Comune di Maleo (LO)

PIANO CIMITERIALE DEL CIMITERO DEL COMUNE DI MALEO PER AMPLIAMENTO DEL CIMITERO E CONSEGUENTE MODIFICA DELLA FASCIA DI RISPETTO CIMITERIALE PER AMPLIAMENTO DEL PERIMETRO CIMITERIALE.

Relazione descrittiva della variante

Documento di Piano - Tav. B1 – Quadro di sintesi delle connessioni di piano

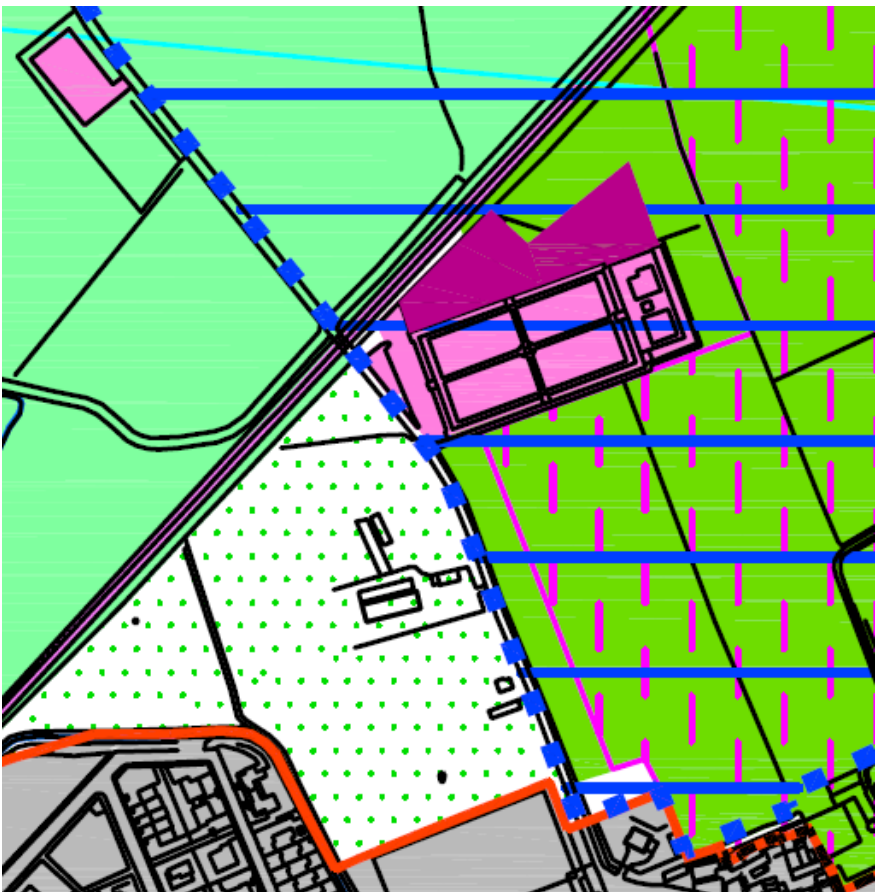
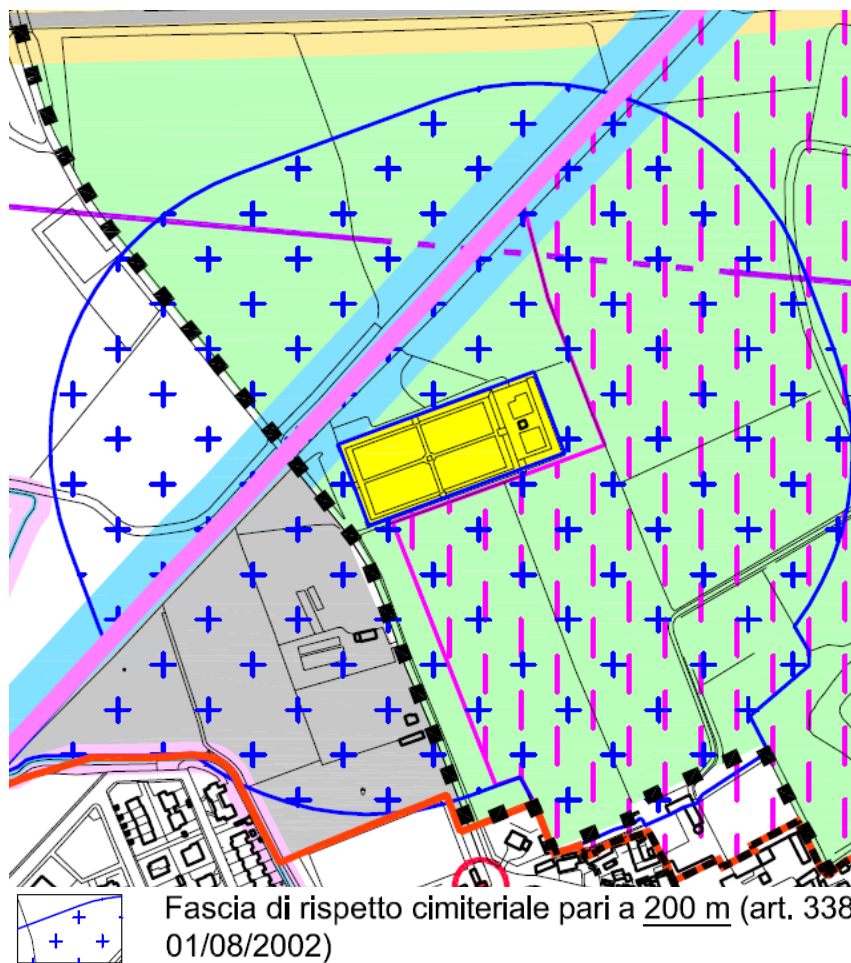
Servizio pubblico di progetto

Piano delle Regole - Tav. C1 – Prescrizioni sovraordinate e vincoli

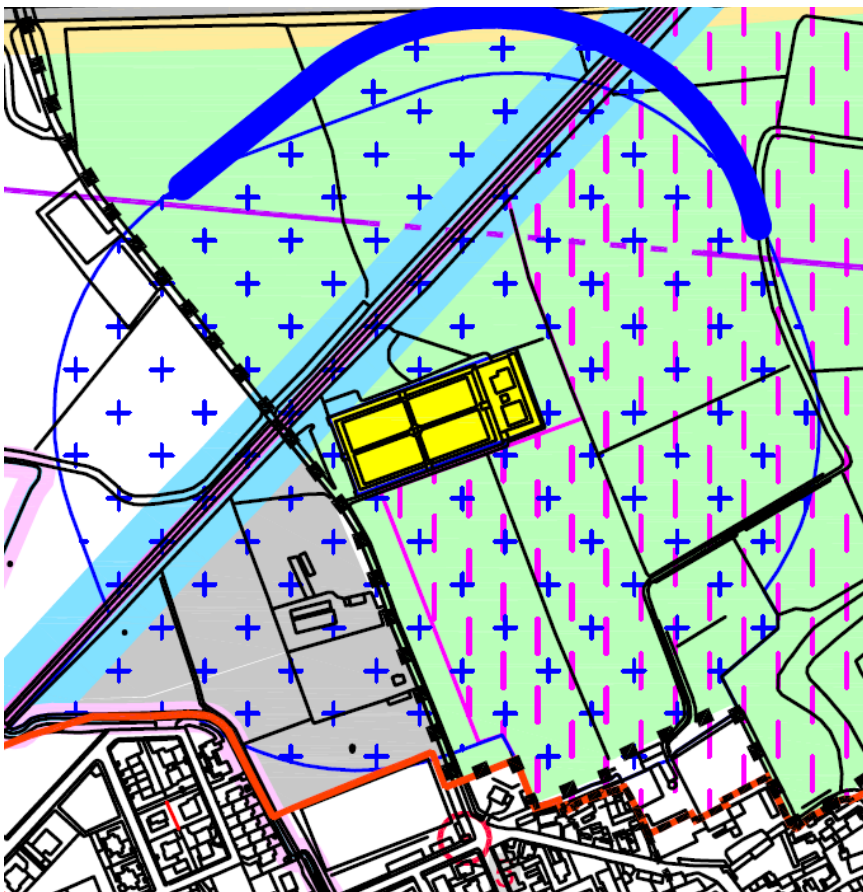
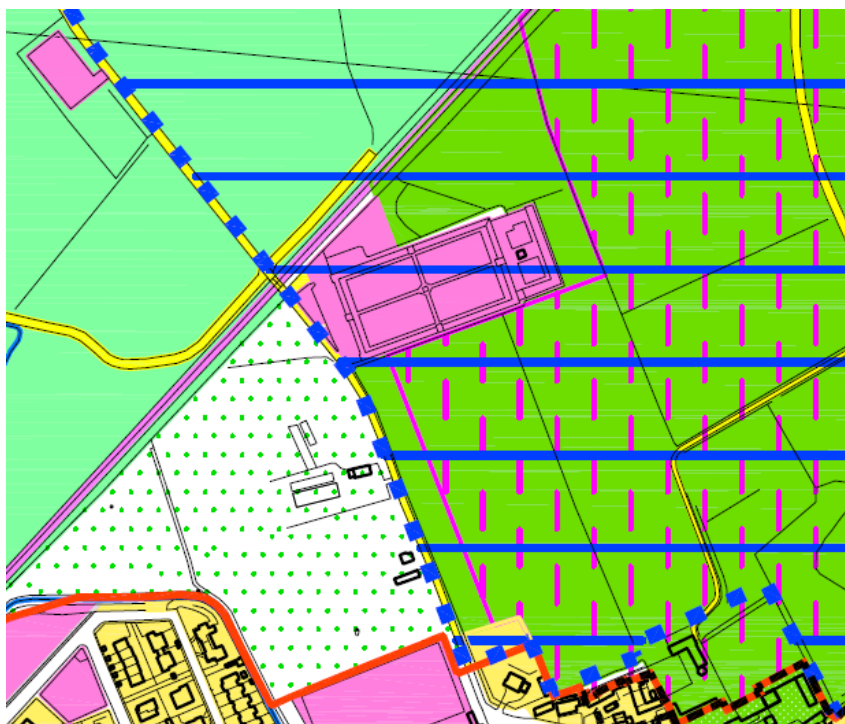
Fascia di rispetto cimiteriale pari a 200 m (art. 338 R.D. 1265/1934, art. 28 L. 166 01/08/2002)

Piano dei Servizi - Tav. D2 – Individuazione ambiti e disciplina delle aree

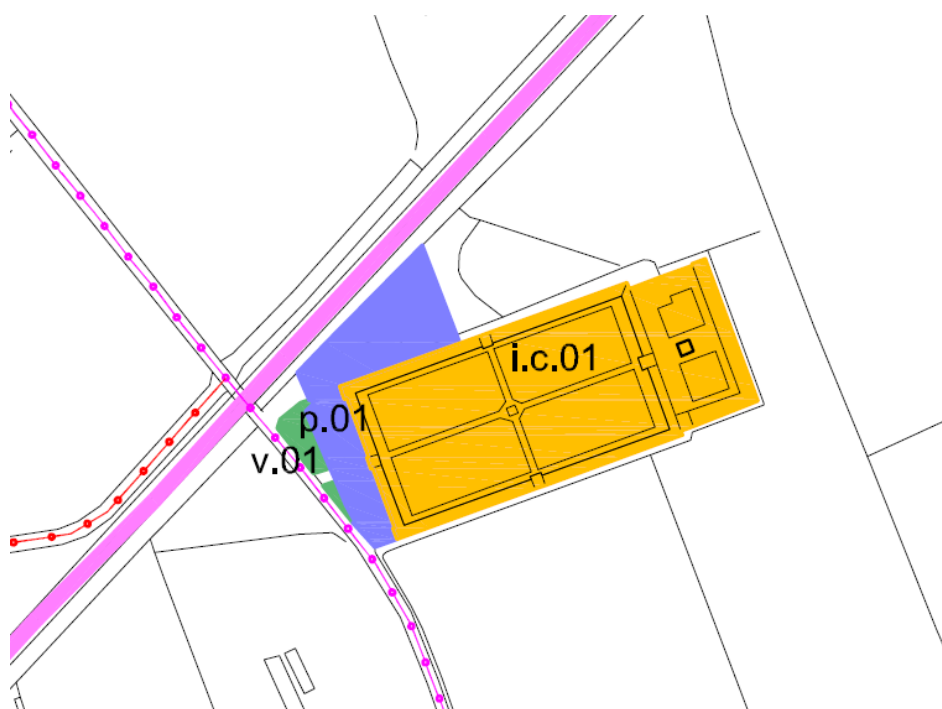
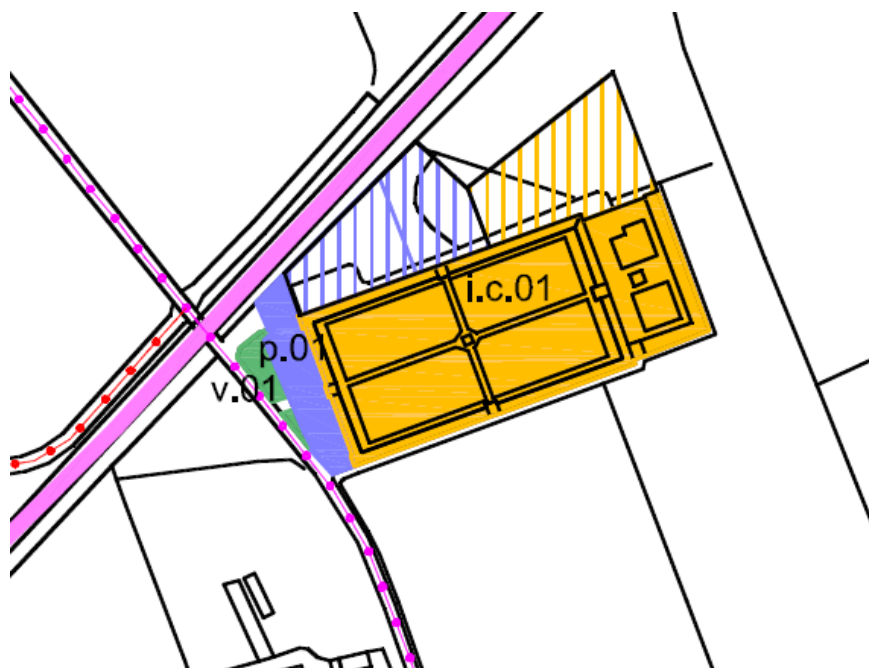
ATTR. DI INTERESSE COLLETTIVO		
	esistente	
	progetto o in corso di realizz.	
CODICE	SERVIZIO	SUPERFICIE (m ²)
i.c.01 *	cimitero	8.491 + 2.386
i.c.02 *	stazione ferroviaria	906

PARCHEGGI		
	esistente	
	progetto o in corso di realizz.	
CODICE	SERVIZIO	SUPERFICIE (m ²)
p.01 *	parcheggio cimitero	767 + 2.507
p.02 *	parcheggio via Paolo VI	1.282
